## 监理工作联系单

工程名称：隆化县唐三营镇石片村 20 兆瓦农光互补项目

编号：LHJH-CZZH-005

主题：关于开关站施工事宜

擅自拆模图片

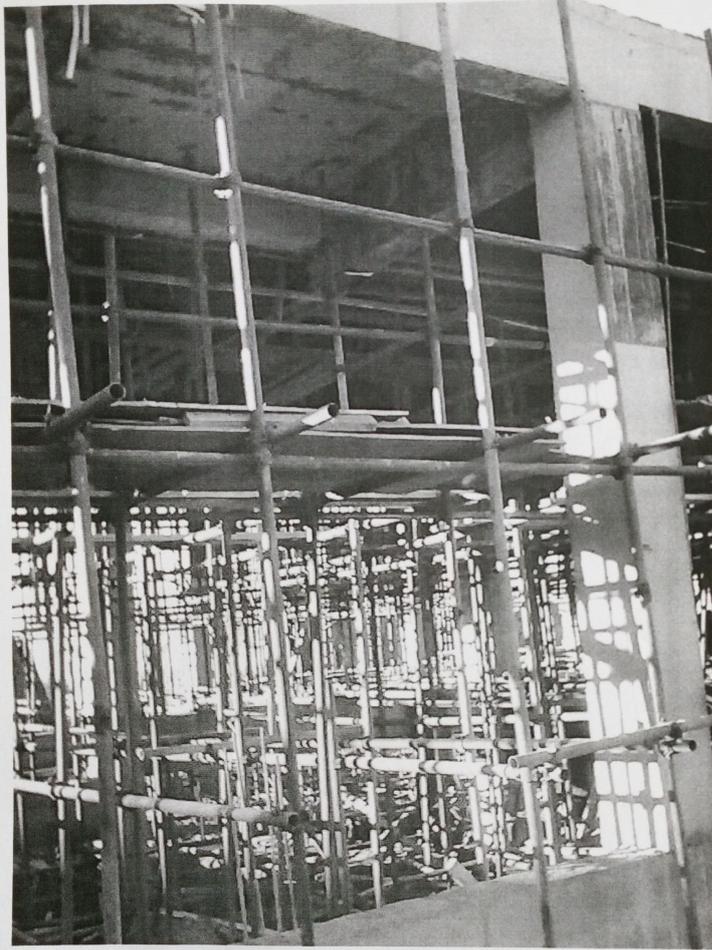
- 1、开关站配电用房一层、屋面层在没有拆模依据, 没有达到混凝土强度, 没有报请监理部验收, 没有经过业主和监理同意的情况下, 施工单位擅自强行拆模, 给工程质量带来安全隐患;
- 2、配电用房屋面层拆模三令五申说明拆模要检查混凝土试块强度是否达到拆模条件, 否则, 后果自负;
- 3、对于贵单位这样无视施工程序、无视工程管理的行为, 根据《施工合同》、业主的《隆化县唐三营镇石片村 20 兆瓦农光互补项目工程管理制度》, 经与业主研究决定对你单位不负责任的行为进行伍万元 (50000 元) 违约金处罚, 并做好拆模的资料理论依据, 处罚不能免除你单位的相关责任, 以后再发生此类情况, 将加大处罚力度;
- 4、由此产生的质量问题、经济问题等一切责任由你单位承担!
